PRONUNCIAMIENTO N° 115-2024/OSCE-DGR

Entidad: Programa Agua Segura para Lima y Callao.

Referencia: Licitación Pública n.º SM-7-2023-PASLC-1, convocado para la contratación de la ejecución de obra: “Mejoramiento y ampliación de los sistemas de agua potable y alcantarillado de los sectores 273, 277, 278, 279, 280, 394 y 395 - distrito de Ventanilla - provincia del Callao - región Callao - CUI N°2309659”.

Imagen N°01: Correo enviado por Equipo de Estudios Definitivos de SEDAPAL

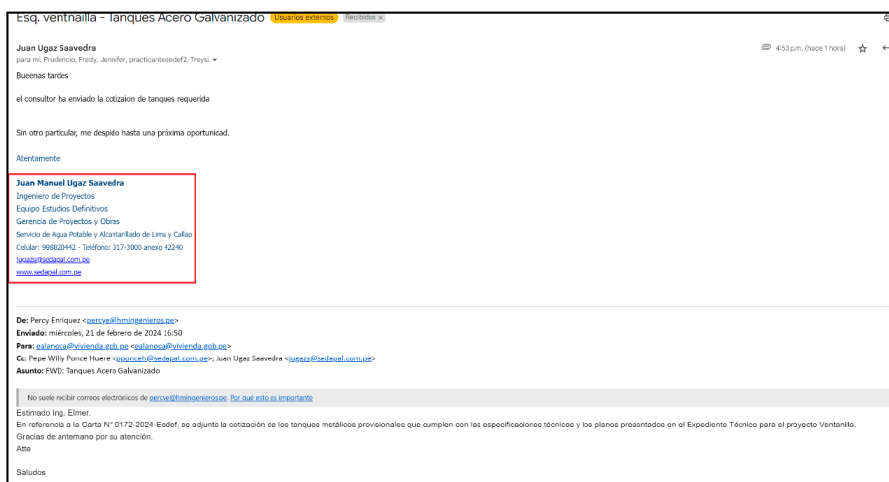
Cuestionamos esta consulta, ya que la Entidad no ha dado una respuesta completa a la consulta formulada, ya que, la consulta está enfocada en pedir el detalle del precio del suministro y el montaje de los tanques metálicos. En el expediente en el tomo XIV cotizaciones en la cotización de Balmoral Tanks LTD, se muestra el costo del suministro mas no del montaje.

Por tanto, se pide a la entidad acoja nuestra observación y adjunte la cotización del montaje de los tanques metálicos.

En atención al extremo requerido por el OSCE, respecto al envío de una cotización donde se justifique el precio del suministro y la instalación de los tanques metálicos, el Equipo de Estudios Definitivos de SEDAPAL y al consultor responsable de la elaboración del expediente técnico, remitieron mediante comunicación electrónica la cotización del proveedor “TOTAL TANK PERU”, POL-TECHSAC, con RUC N°20525010751, tal como se muestra en la siguiente imagen:

Donde el proveedor, indica las condiciones para la venta del bien, justificando el precio de suministro y montaje, el cual corresponde al bien puesto en obra y la instalación por el personal técnico especializado del proveedor tal como se muestra en las siguientes imágenes:

El Equipo de Estudios Definitivos de SEDAPAL, como responsables en la aprobación del expediente técnico, ha gestionado mediante el consultor Consorcio Ventanilla, el envió de una cotización donde se justifica el precio de suministro e instalación, el cual corresponde al bien puesto en obra y la instalación por el personal técnico especializado del proveedor.

- Mediante Informe N° 102-2024-VIVIENDA/VMCS/PASLC/UO-ealanoca, la Entidad remitió la cotización del proveedor “TOTAL TANK PERU”, donde se justifica el precio del suministro y montaje de los tanques metálicos, además de señalar que el bien es puesto en obra y la instalación será por parte del personal técnico especializado del proveedor.
- Así, se puede colegir que el área usuaria de la Entidad, como mejor conocedora de sus necesidades, y en ejercicio de sus facultades descritas en el artículo 16 de la Ley y el artículo 29 del Reglamento, recién mediante informe posterior remitió la cotización de los tanques metálico, el cual incluye el montaje; lo cual tiene carácter de declaración jurada y está sujeto a rendición de cuentas.
